リコール届出一覧表

リコール届出日:令和07年03月12日

リコール届出番号	外-3945	リコール開始日	令和07年03月12日
届出者の氏名又は名称	Stellantis ジャパン株式会社 代表取締役社長 成田 仁	製作国 : フランス共和国 製作者名 : Automobiles PEUGEOT 問い合わせ先 : 専用フリーダイヤル TEL:0120-840-240 製作者名 : Automobiles CITROEN 問い合わせ先 : 専用フリーダイヤル TEL:0120-55-4106 ホームページ : https://www.stellantis.jp	
不具合の部位(部品名)	電気装置(バッテリーマネジメントユニット)		
基準不適合状態にあると認める構造、装置又は性能の状況及びその原因	駆動用バッテリーのバッテリーマネジメントユニットにおいて、バッテリーから送信される無効な信号を不具合と誤判定することがある。そのため、警告灯が点灯し、警告メッセージが表示されると共に駆動電源が遮断され、走行不能となるおそれがある。		
改善措置の内容	全車両、バッテリーマネジメントユニットのソフトウェアを対策プログラムに更新する。		
不具合件数	0件	事故の有無	なし
発見の動機	本国からの情報による。		
自動車使用者及び自動車特定整備事業者に周知させるための措置	<ul style="list-style-type: none"> ・使用者:ダイレクトメール等で通知する。 ・自動車特定整備事業者:対象台数が少数であり全ユーザーを把握しているため、周知のための措置はとらない。 ・弊社ホームページに掲載する。

改善箇所説明図

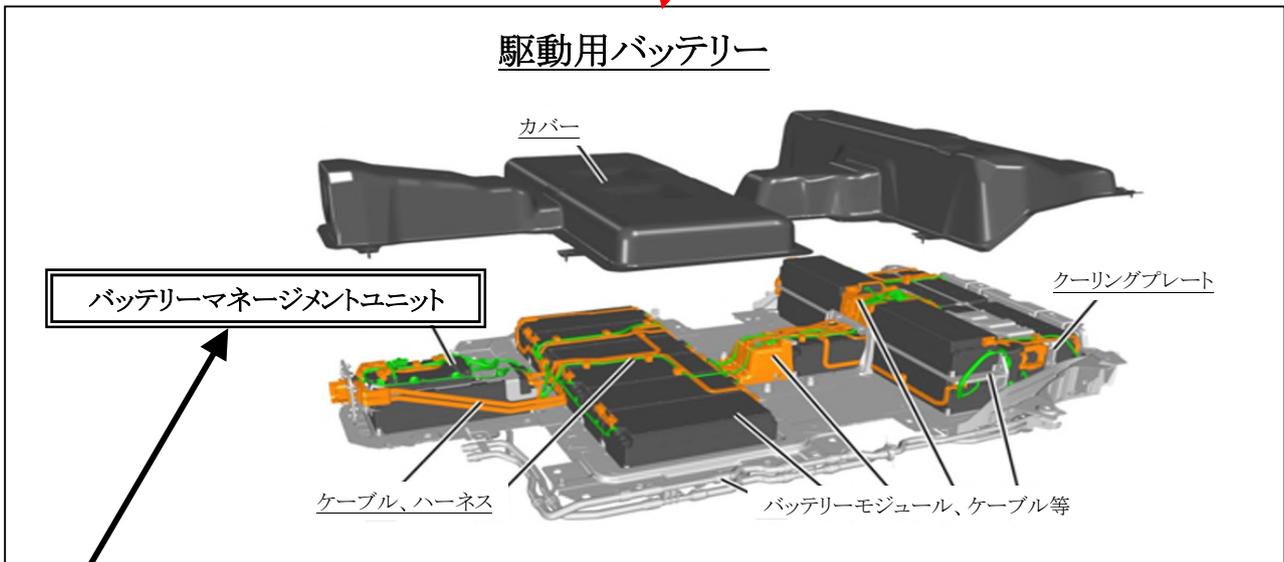
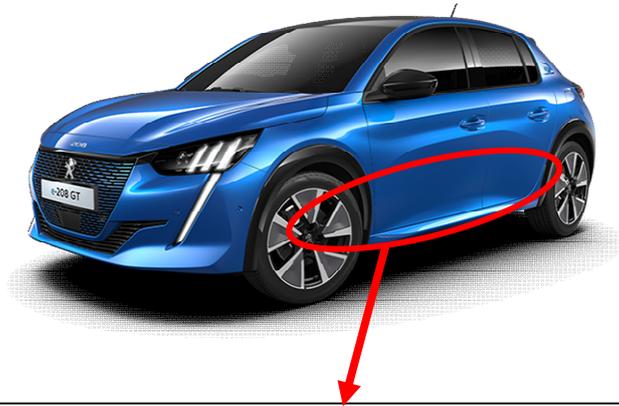
基準不適合部位

駆動用バッテリーのバッテリーマネジメントユニットにおいて、バッテリーから送信される無効な信号を不具合と誤判定することがある。そのため、警告灯が点灯し、警告メッセージが表示されると共に駆動電源が遮断され、走行不能となるおそれがある。

交換/対策部位

全車両、バッテリーマネジメントユニットのソフトウェアを対策プログラムに更新する。
